DODATEK č. 1

„Oprava mostu ev.č. 112-017 most přes strouhu v obci Domašín a mostu ev.č. 112-015 most přes strouhu v obci Domašín“

Změnový list

901 DIO _ 901a Dopravní značky

OPRAVA MOSTU ev. č. 112-017, MOST PŘES STROUHU V OBCI DOMAŠÍN A MOSTU ev. č. 112-015, MOST PŘES STROUHU V OBCI DOMAŠÍN (DOPRAVNĚ - INŽENÝRSKÉ OPATŘENÍ)	Vypracoval: Quo s.r.o.
	Datum: 8/2018
	List č.: 2
Název výkresu: Vedení objízdné trasy

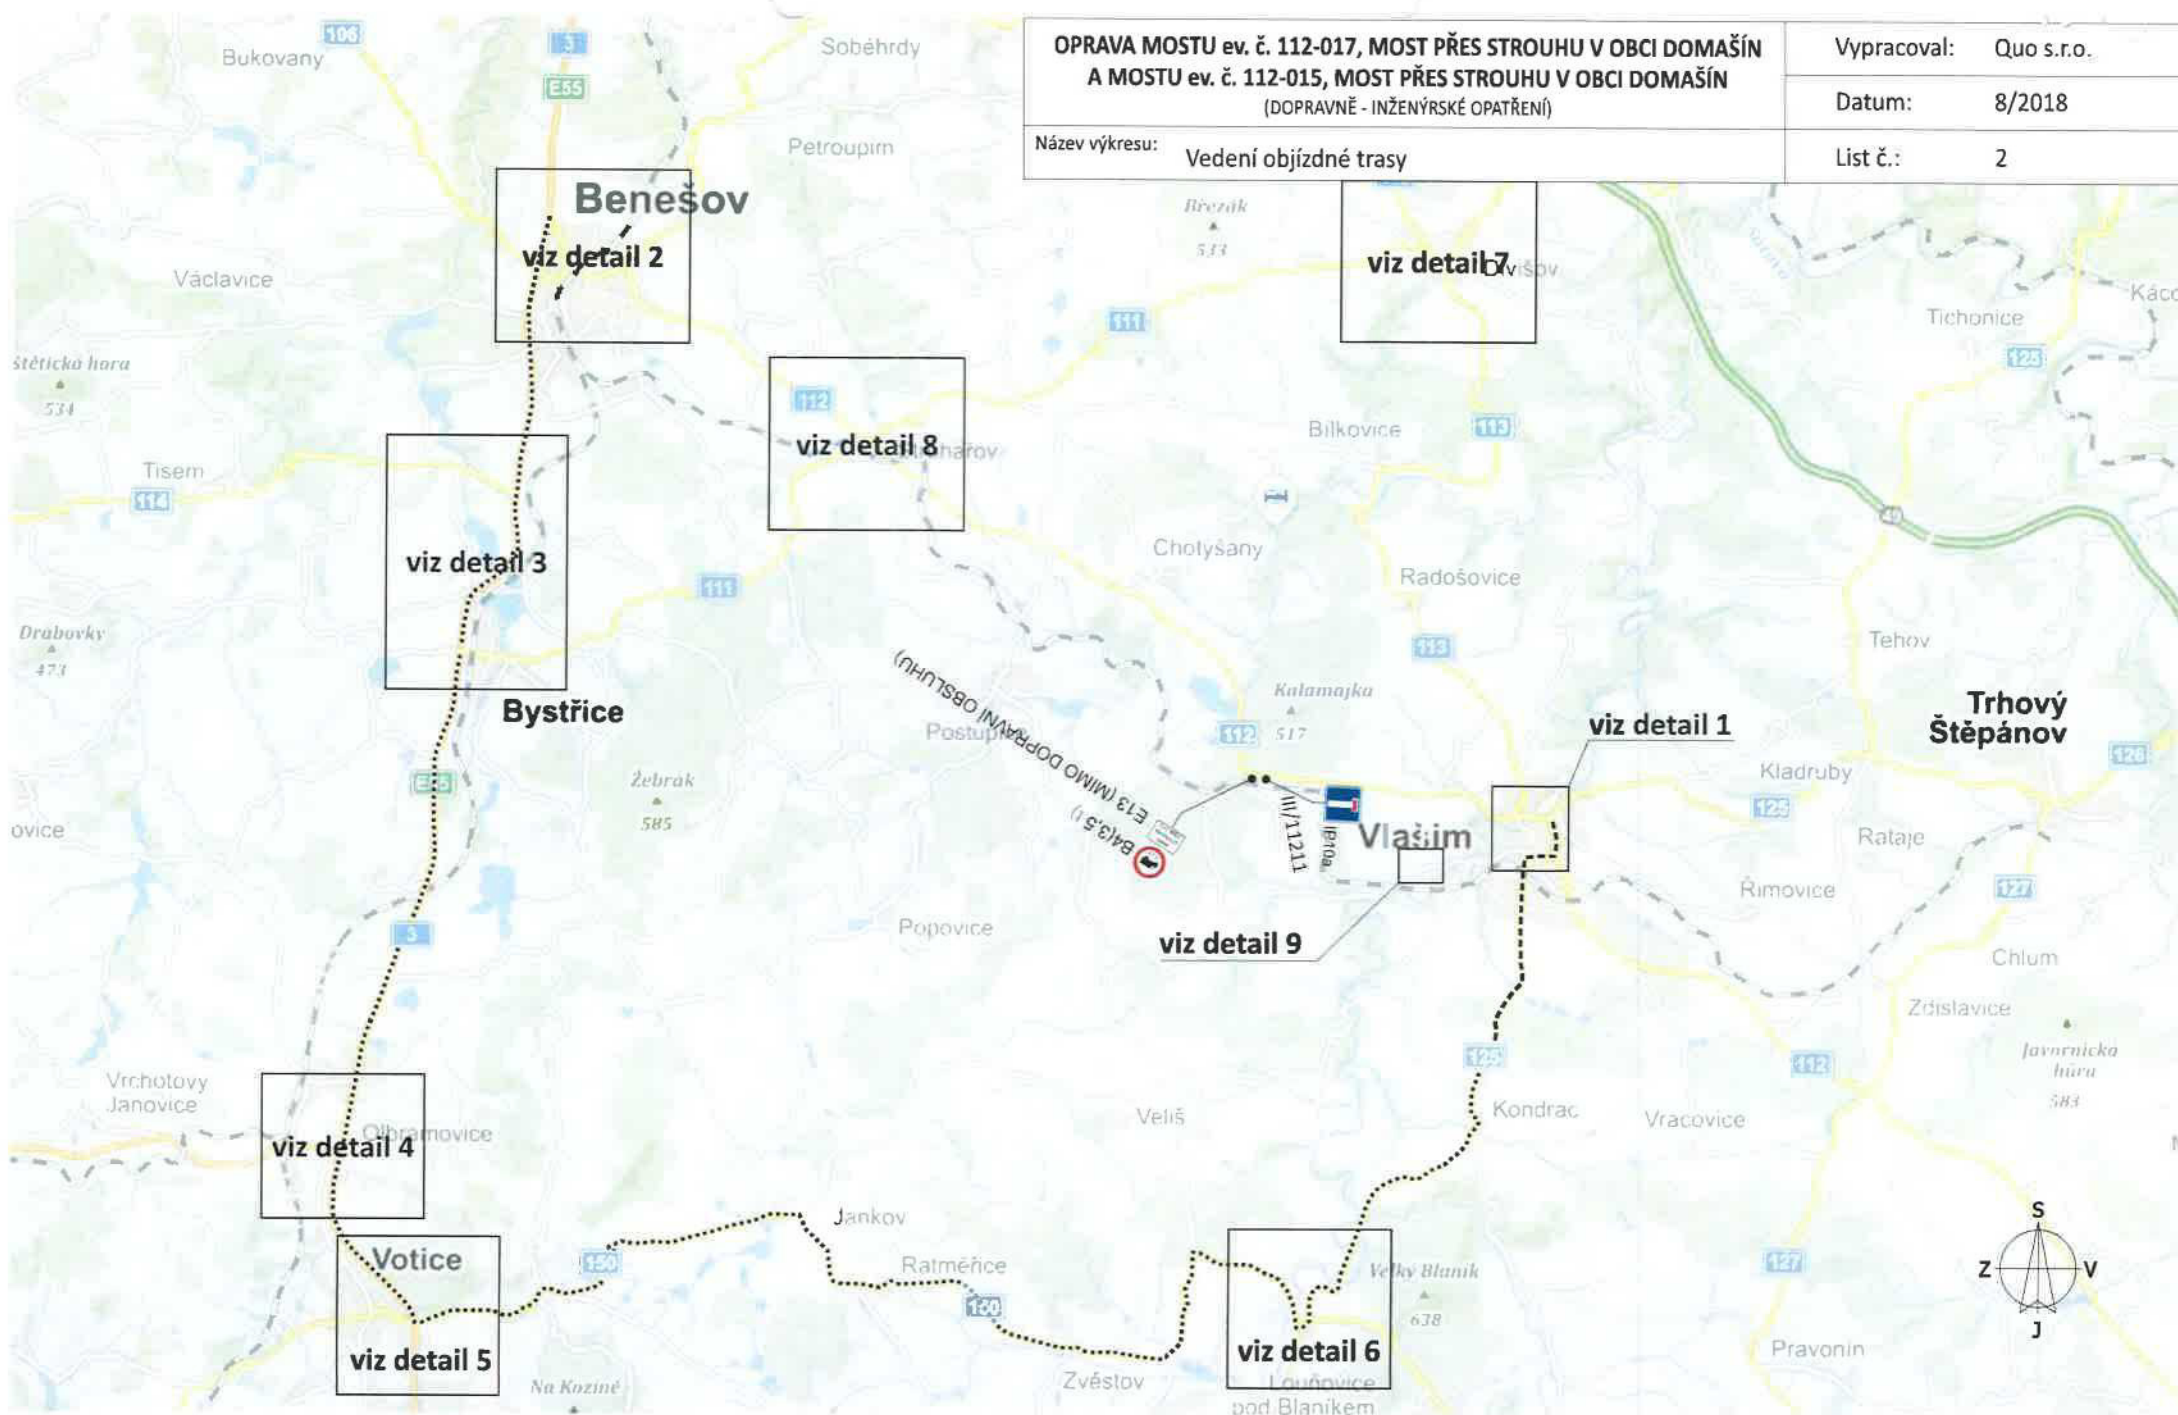
V projektové dokumentaci PDPS se počítalo s celkovou uzavírkou a s objízdnou trasou přes Radočovice-Bílkovice-Divišov-Struhařov Chotýšany. Na základě ústního jednání dne 15.8.2018 a ustanovení Městského úřadu Vlašim, odboru dopravy a silničního hospodářství bylo rozhodnuto o rozáhlejší změně DIO. Z důvodu dopravy místních obyvatel byla upravena trasa pro pohyb veřejné dopravy, která byla oproti PDPS značně zkrácena díky využití místních silnic II a III třídy. Z důvodu menších rozměrů silnic bylo nezbytné rizikové úseky opatřit soupravou semaforů. Dále byla objízdna trasa rozšířena o trasu na Benešov směřující jižně od Vlašimi přes Votice.

Změna se týká většího počtu dopravních značek a změny objízdné trasy

přidání semaforové soupravy kvůli průjezdu autobusů veřejné dopravy skrze Domašín

Název výkresu: Detail 2

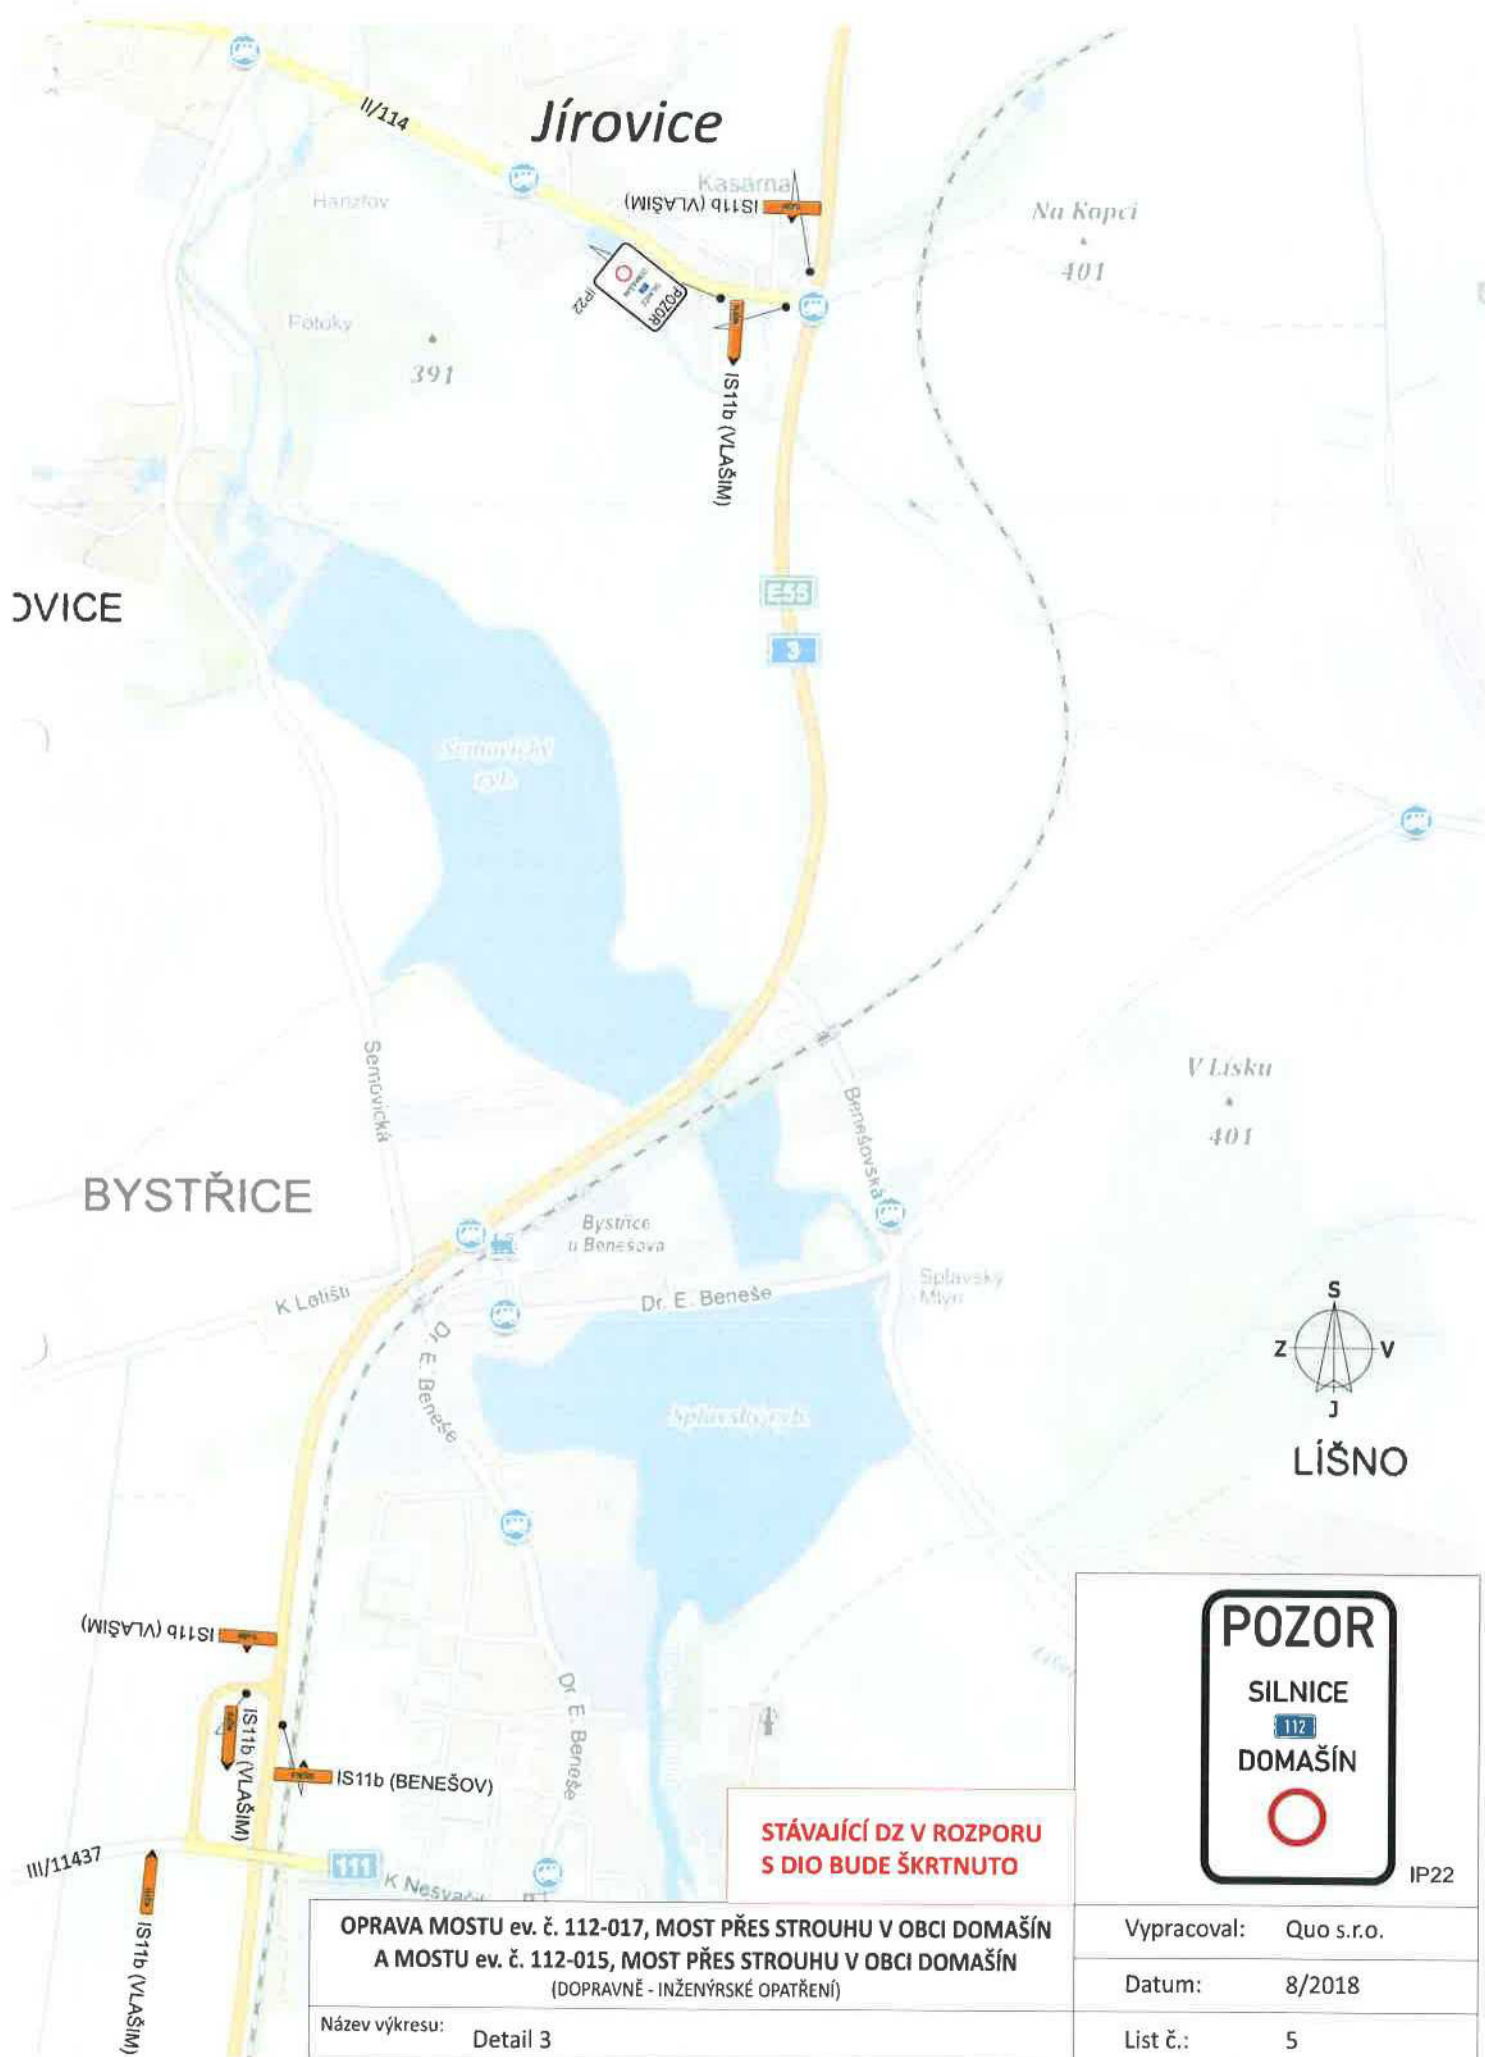
**STÁVAJÍCÍ DZ V ROZPORU
S DIO BUDE ŠKRTNUTO**

Název výkresu: **Detail 3**

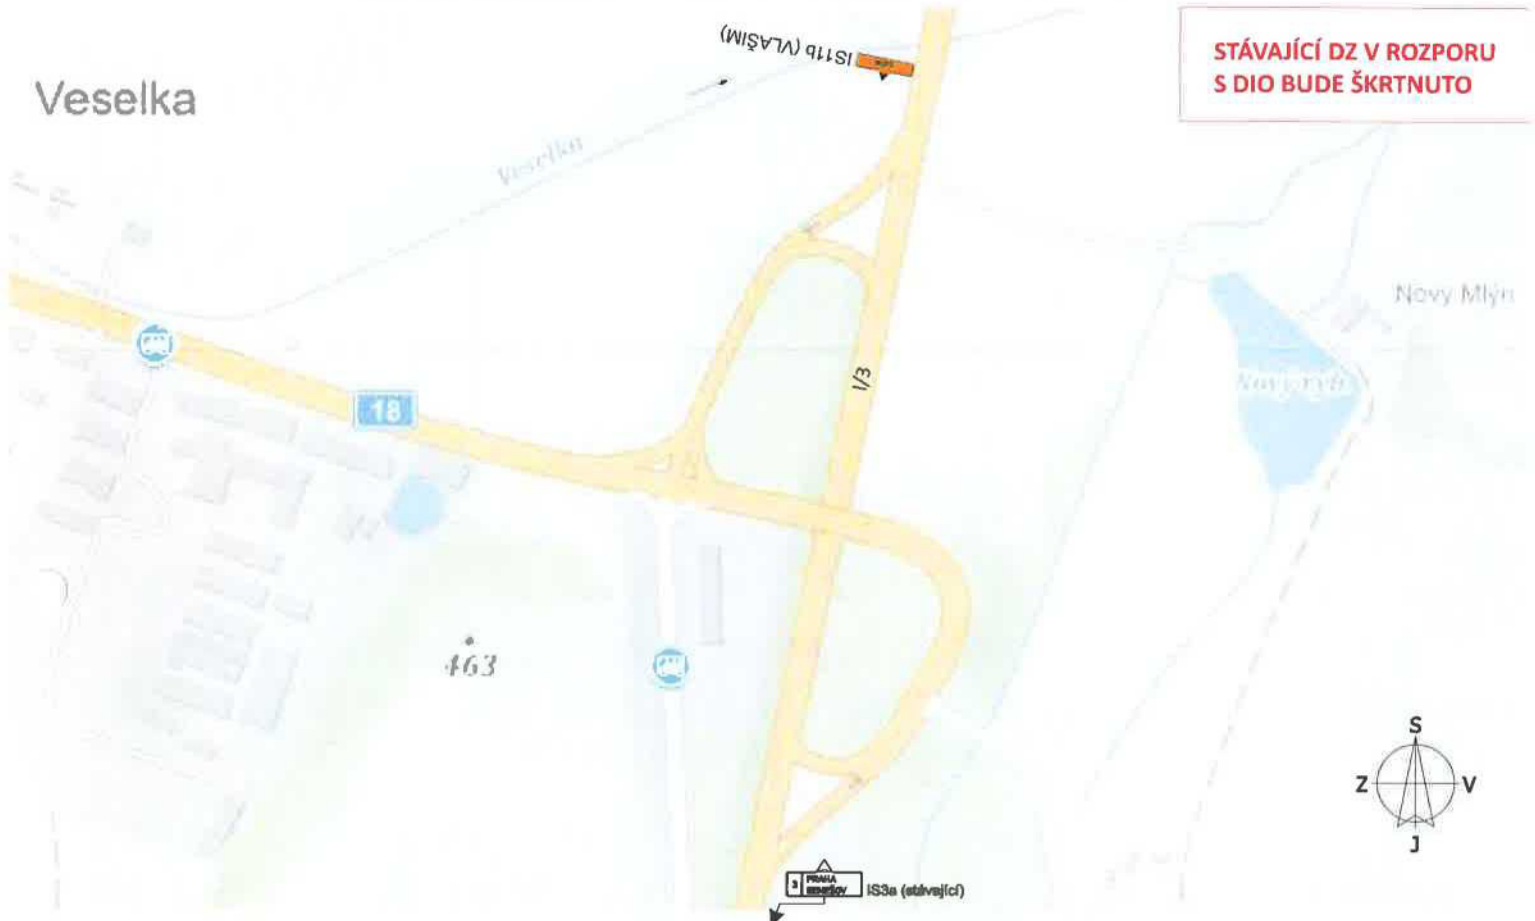
**STÁVAJÍCÍ DZ V ROZPORU
S DIO BUDE ŠKRTNUTO**

Název výkresu: Detail 6

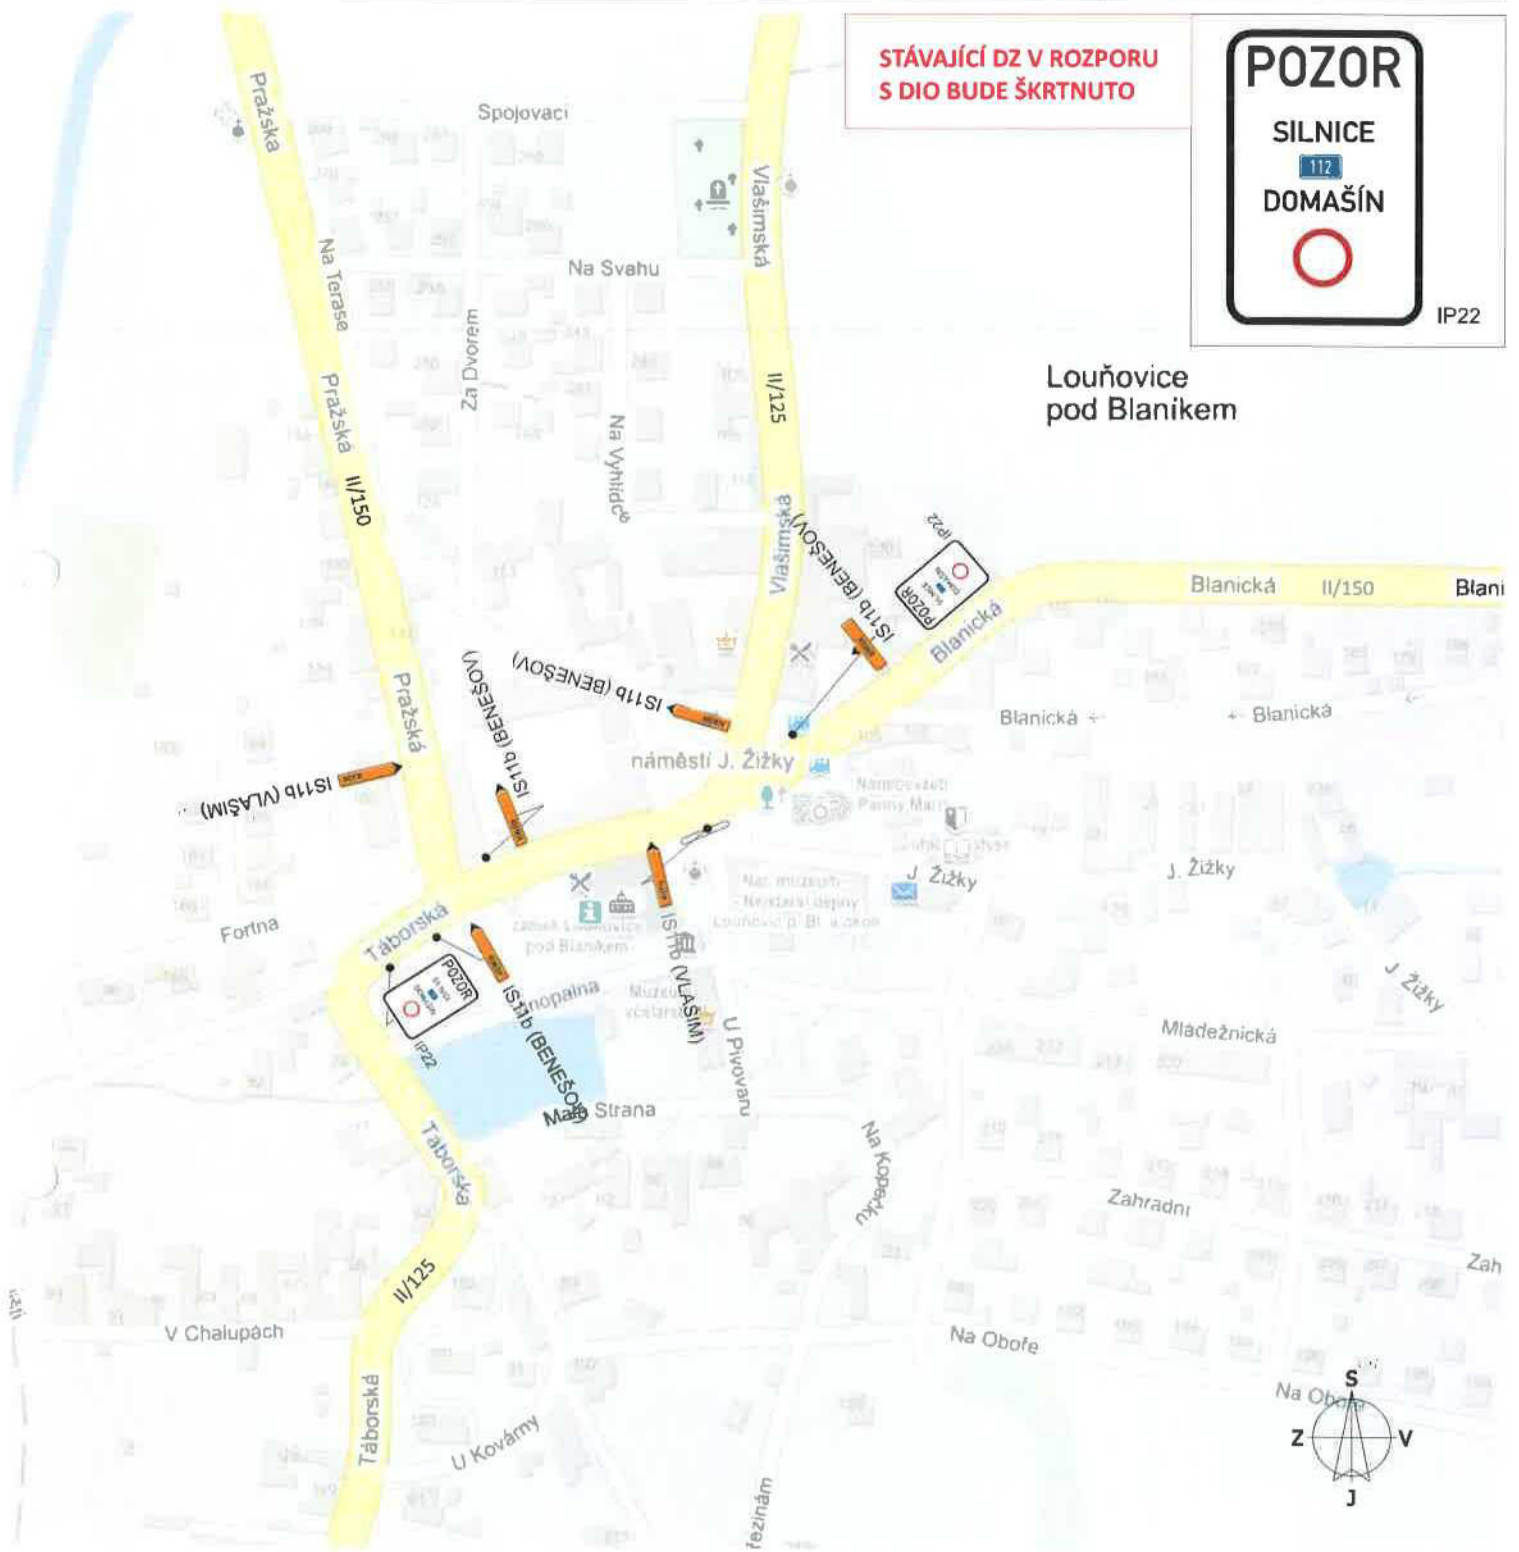
**STÁVAJÍCÍ DZ V ROZPORU
S DIO BUDE ŠKRTNUTO**

Název výkresu: Detail 8

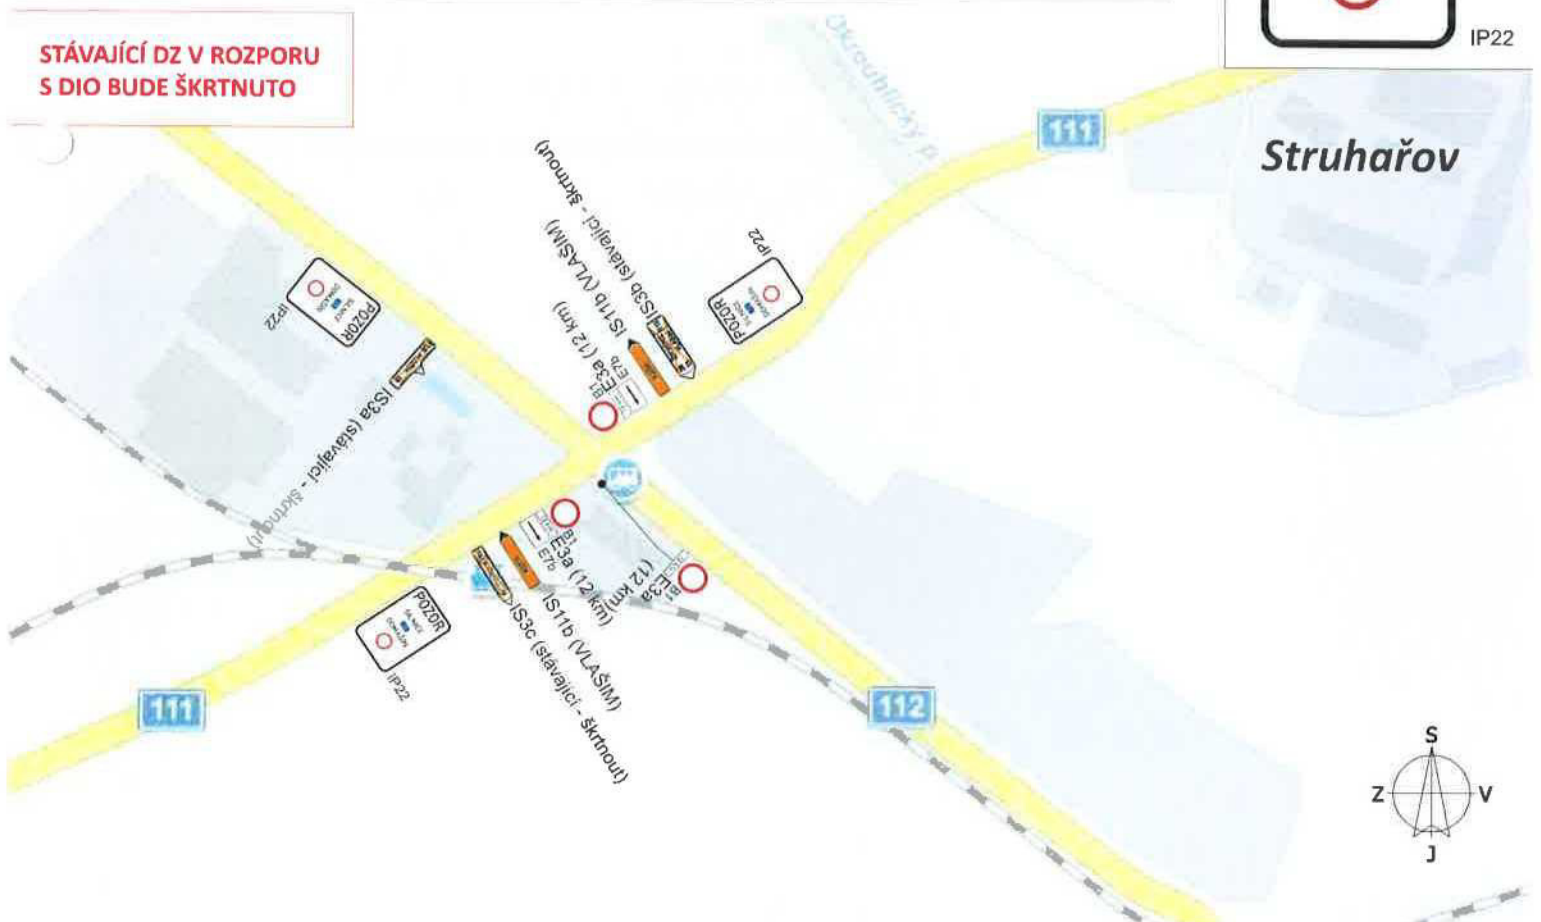
**STÁVAJÍCÍ DZ V ROZPORU
 S DIO BUDE ŠKRTNUTO**
